## 改善箇所説明図

### 【不具合の内容】

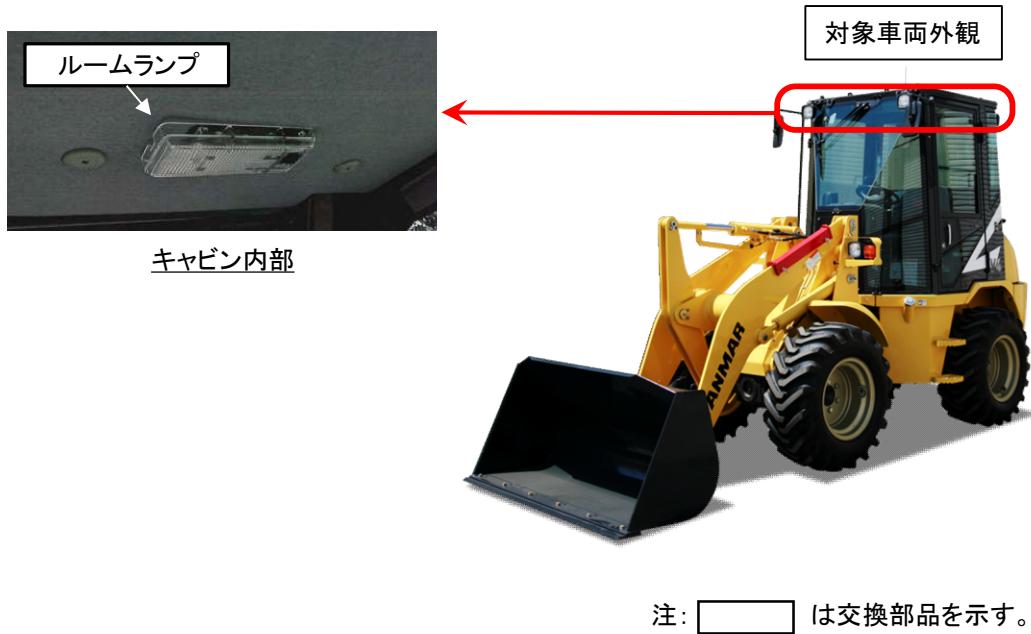
ショベル・ローダのルームランプにおいて、作業指示が不適切なため、取付時にルームランプの取付爪が折損しているものがある。  
そのため、車両振動によりルームランプが脱落し、ルームランプ金属部がキャビン本体に接触して電気回路がショートすると、ヒューズが断線してモニタが不点灯になるほか、最悪の場合、方向指示器が作動しなくなるおそれがある。

全車両、ルームランプの取付状態を点検し、取付爪が折損している場合はルームランプを適切な方法にて新品に交換する。
